## 中容量ACサーボモータ 電源コネクタ取付台座変更のお知らせ

発行 日付	2015年12月	件 名	中容量ACサーボモータ 電源コネクタ取付台座変更のお知らせ	三菱電機株式会社名古屋製作所 〒461-8670 名古屋市東区矢田南5-1-14 Tel (052) 721-2111大代表
----------	----------	--------	----------------------------------	--

モータ外観

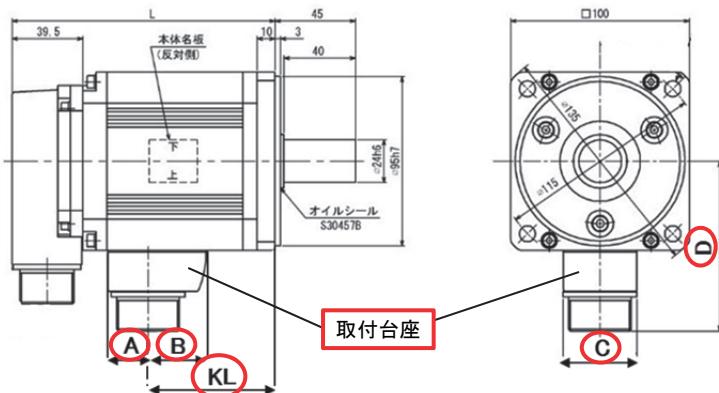
HCシリーズ生産終了に合わせ、修理対応時の部品調達性を改善させるため、後継機種との部品共通化を実施致します。

つきましては、修理品に対し以下の通り取付台座を変更致します。

変更前後にて、機能及び性能に差異はありません。

変更箇所	現行寸法 (mm)	変更後寸法 (mm)
A	22.5	24
B	32.5	35
C	41	44
D	96	94.8
KL	出力1.0kW 出力1.5kW 出力2.0kW	71 69.5 96 94.5 121 119.5
